IMPIANTO FOTOVOLTAICO "MINEO-CALTAGIRONE"

PROGETTO PER LA REALIZZAZIONE DI UN IMPIANTO FOTOVOLTAICO DI POTENZA MASSIMA PARI A 66,9 MW (60 MW + 20 MW DI BESS IN IMMISSIONE) E RELATIVE OPERE DI CONNESSIONE ALLA RETE DI DISTRIBUZIONE DI ALTA TENSIONE RICADENTI IN AGRO DEI COMUNI DI MINEO E CALTAGIRONE

RISCONTRO ALLA RICHIESTA INTEGRAZIONI
MASE ID_VIP:9025-CTS n. 395 del 29/06/2023
ADDENDUM ALLO STUDIO DI IMPATTO AMBIENTALE

CODICE ELABORATO	DATA	SCALA	FOGLIO	FORMATO	CODICE COMMITTENTE
PD-R.29	11/2023	/	1 di 262	A4

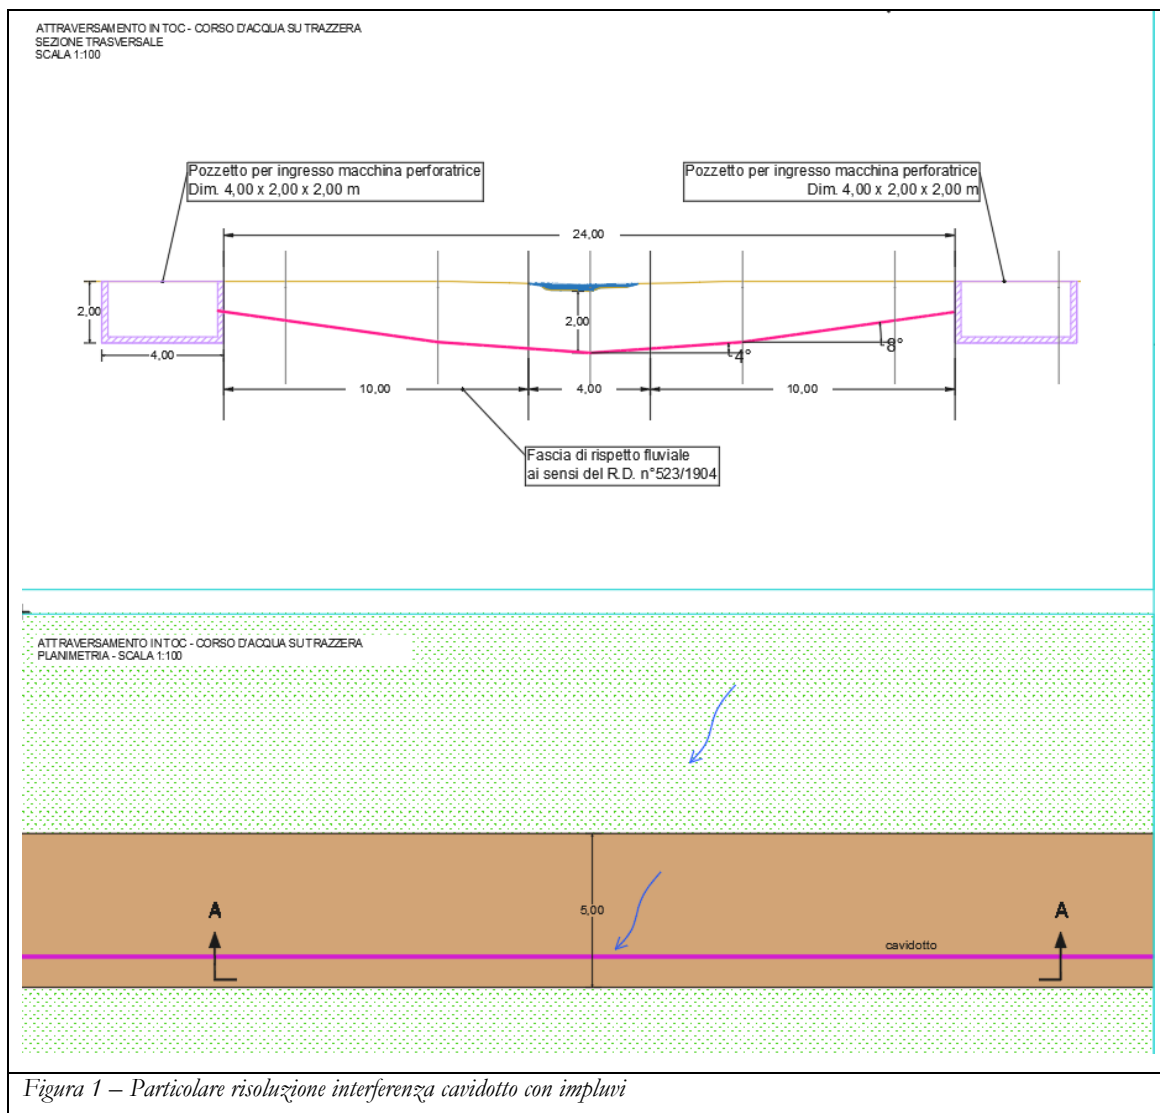
Deve essere prodotta idonea documentazione atta a dimostrare la salvaguardia: (i) di tutte le aree di impluvio anche minori (rilevabili sulla CTR regionale) e dei fossi di irrigazione, con fasce di rispetto dalle sponde di almeno 10 metri per lato, tutelando altresì la vegetazione ripariale eventualmente presente con interventi di ingegneria naturalistica al fine di mantenere i corridoi ecologici presenti e di assicurare un ottimale ripristino vegetazionale culturale a fine esercizio dell'impianto; (ii) degli elementi antropici quali muretti a secco, cumuli di pietra, terrazzamenti, con una fascia di rispetto dai margini di almeno 5 metri, fornendo altresì documentazione atta a dimostrare il mantenimento e la futura manutenzione; (iii) dei corpi e bacini idrici con una fascia di rispetto di almeno 10 metri, specificando altresì come sarà garantita un'adeguata protezione; (iv) dell'assetto infrastrutturale rurale (strade rurali interpoderali, fossi, canali irrigui), con fasce di rispetto delle aree poste in prossimità, di almeno 10 mt, a partire dal margine, assicurando altresì che tali fasce vengano dotate delle medesime caratteristiche della fascia mitigativa a verde già proposta lungo il confine delle aree di impianto.

Con riferimento alla richiesta di cui al punto (i), si rinvia alla dettagliata analisi grafica di cui alla Relazione idrologica e idraulica, codice R.4.

Dall'analisi delle immagini riportate ai capitoli 9 e 10 della citata relazione, le opere non interferiscono con gli impluvi presenti, a testimoniare che la Società ha progettato gli impianti proposti con l'obiettivo di non perturbare il regime idrografico esistente, mantenendo libera da infrastrutture una fascia di almeno 10 m per lato di ciascun impluvio individuato.

Per quanto riguarda l'elettrodotto di collegamento tra aree impianto ed edificio produttore si rappresenta che l'elettrodotto sarà posato lungo viabilità esistenti, e nei casi di interferenza con il reticolo idrografico, l'interferenza sarà risolta mediante tecnica NO DIG quale Trivellazione Orizzontale Controllata (TOC).

Di seguito si riporta uno stralcio dell'elaborato PD-G.2.3.10 (cui si rimanda per tutti i dettagli del caso); l'immagine mostra un tipologico di risoluzione di interferenza con tecnologia TOC:

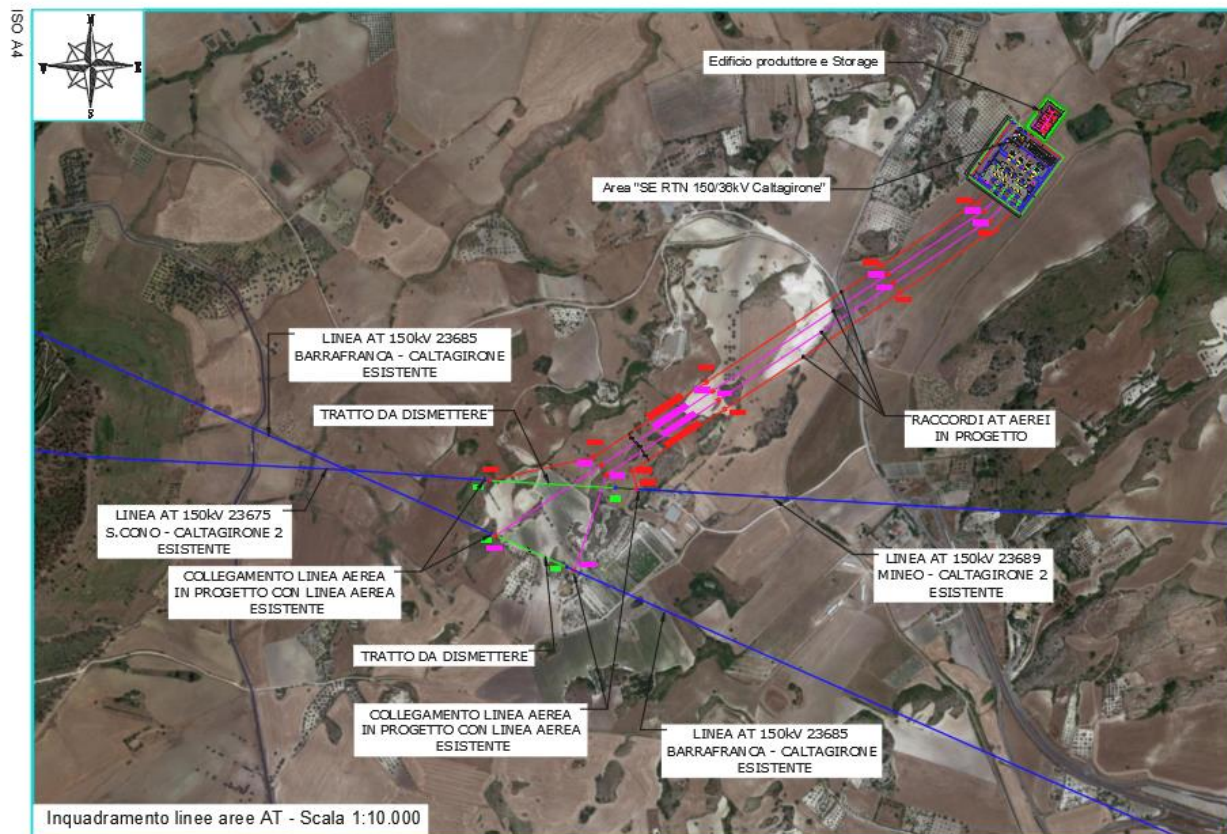
Dovrà essere prodotto un elaborato grafico in cui siano distinti i tratti di cavidotto interrato e quelli con elettrodotto aereo e siano rappresentati i raccordi aerei esistenti da smantellare con i relativi sostegni.

In riscontro alla richiesta si precisa che gli elettrodotti a servizio degli impianti, interni ed esterni alle aree, che collegano la MTR (Main Technical Room) all'edificio produttore e poi l'edificio produttore alla futura Stazione Elettrica "Caltagirone 150/36 kV", sono previsti in posa interrata (per i dettagli si rimanda all'elaborato grafico PD-G.3.4).

Con riferimento alle linee elettriche aeree, di seguito si riporta un dettaglio grafico relativo a quanto richiesto:

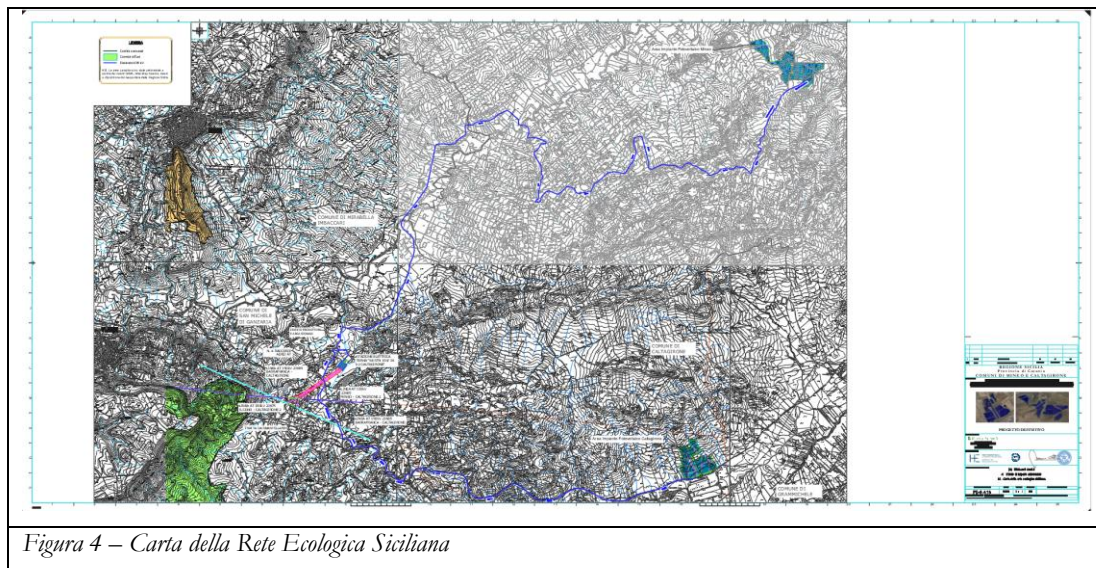
A fronte delle caratteristiche risultanti dalla rappresentazione cartografica del layout dell'impianto in sovrapposizione con la Carta Sensibilità Ecologica, la Carta Pressione Antropica, la Carta Rete Ecologica, la Carta Fragilità Ambientale, e la Carta Valore Ecologico, occorre rappresentare idonei elementi valutativi al fine di dimostrare l'assenza di significativi impatti rispetto alle componenti interessate

Con riferimento all'interferenza tra le opere dell'impianto e la Rete Ecologica Siciliana, RES, si rinvia all'elaborato allegato allo Studio di Impatto Ambientale, avente codice PD-G.4.16 e titolo *Carta della Rete Ecologica Siciliana* (cfr. immagine appresso riportata):

Come è possibile osservare, le opere (gli elettrodotti interrati ed aerei e gli impianti) non ricadono all'interno di nessuna delle aree della Rete Ecologica Siciliana.

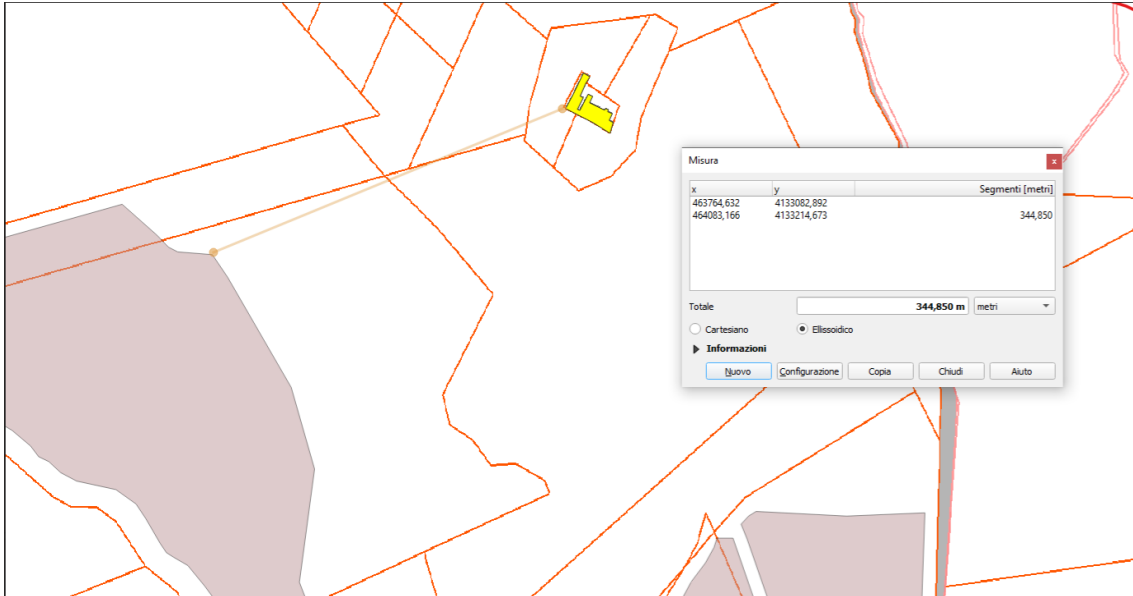
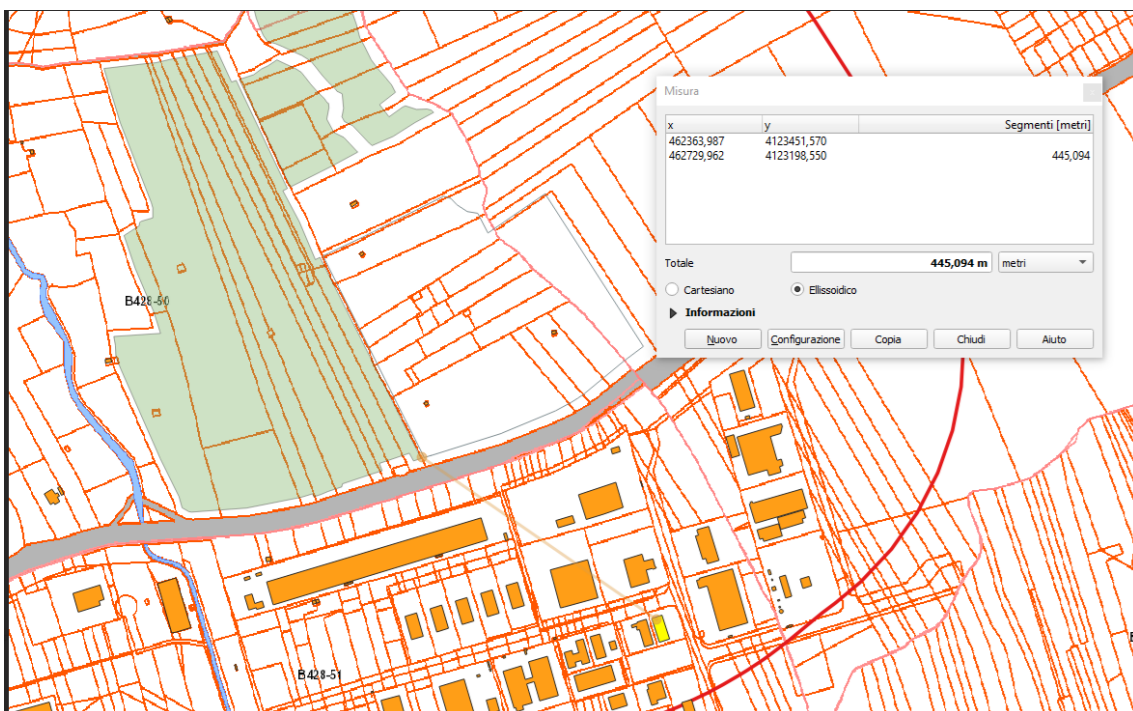
È necessario fornire un puntuale dimensionamento dei mezzi di trasporto (anche per l'approvvigionamento idrico) e dei macchinari di cantiere (e delle relative caratteristiche emissive) coinvolti nella fase di realizzazione dell'opera. Ferma l'esigenza di rappresentare preliminarmente i livelli ante operam in relazione alle componenti ambientali interessate (ad es. atmosfera, rumore, traffico), deve essere rappresentato l'impatto specifico connesso alla presenza di tali mezzi, verificando altresì se le emissioni prodotte -unitamente alle ulteriori emissioni legate a ciascuna componente ambientale (ad es. polveri, in caso di atmosfera) – siano contenute entro i limiti previsti dalla normativa vigente o dalla pianificazione di settore in relazione a ciascuna componente ambientale, tenendo conto dell'eventuale presenza di recettori sensibili che devono comunque essere segnalati;

Dall'analisi svolta sulla presenza di possibili recettori sensibili nel raggio di 500 m dalle aree di impianto, si rilevano due fabbricati, censiti catastalmente in categoria A. Uno, censito catastalmente al foglio 15, p.lla 8 del Comune di Mineo, si trova ad una distanza dal parco di Mineo pari a circa 345 m. Di seguito si riporta uno stralcio cartografico di quanto appena descritto.

Il secondo, censito catastalmente al foglio 51, p.lla 1505 del comune di Caltagirone, si trova ad una distanza dal parco di Caltagirone pari a circa 445 m. Di seguito si riporta uno stralcio cartografico di quanto appena descritto.

Visto che la distanza dei suddetti recettori è inferiore a 500 m, si propone, per gli stessi, un

monitoraggio rumore e aria in fase di cantiere.
